Rapport de contrôle d'installations électriques à basse et à très basse tension

REF: 117/2023/68390/01:1

DATE DU CONTRÔLE 05/06/2023 AGENT VISITEUR Julien Renard
 ADRESSE DU CONTRÔLE Rue Madame 9 - 4540 Ampsin TYPE DE CONTRÔLE Visite de contrôle vente ancienne installation (8.4.2.)

Croquis de position élémentaire et descriptif sommaire des tableaux

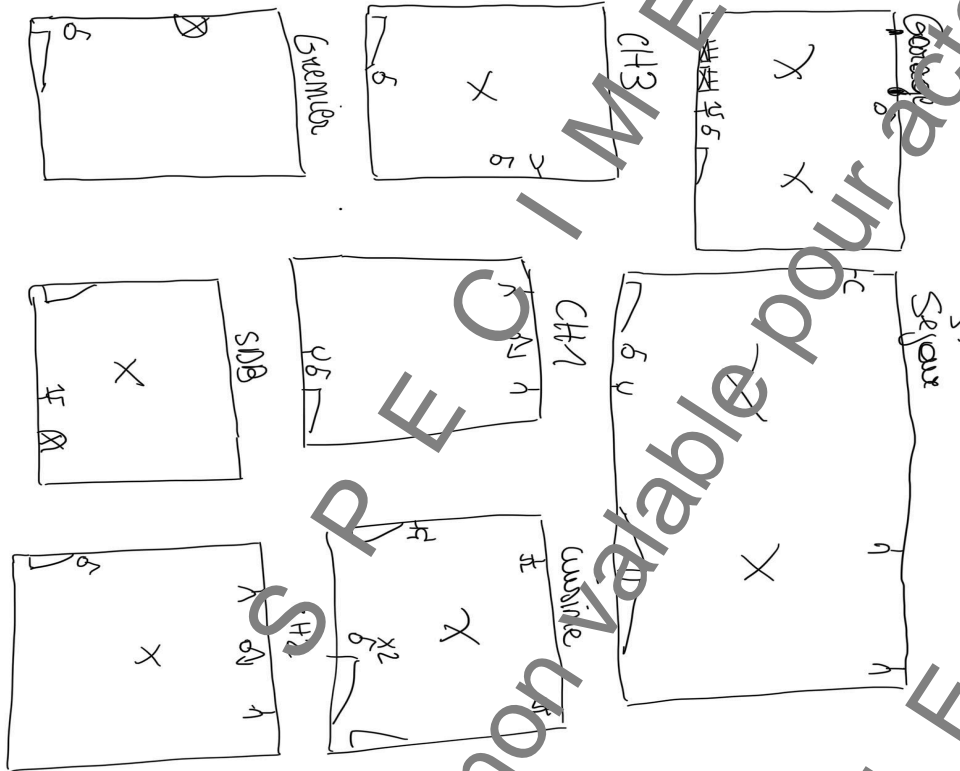
Conformité schéma(s) unifilaire(s) et plan(s) de position	Sans objet	Nombre de tableaux	2	Nombre de circuits	5+1
Les fondations datent	D'avant le 1/10/1981	Dispositif différentiel de tête			
Type d'électrode de terre	Fugets	Dispositif différentiel supplémentaire			
Résistance de dispersion de la prise de terre (Ω)	Pas mesurable	Fixation/Etat/Détérioration matériel		Pas OK	
Conformité des liaisons équipotentielles et des PE	Sans objet	Contrôle visuel appareils fixes et/ou mobiles		OK	
Test de continuité	Pas concluant	Protection contre les contacts directs		Pas OK	
Contrôle boucle de défaut	Sans objet	Résistance générale d'isolement (MΩ)		/	
Protection contre les contacts indirects	OK	Adéquation DPCCR - prise de terre		Sans objet	
		Adéquation protections surintensité - sections		OK	
Le ou les socles de prise en défaut sont localisés dans	la cuisine - la cave
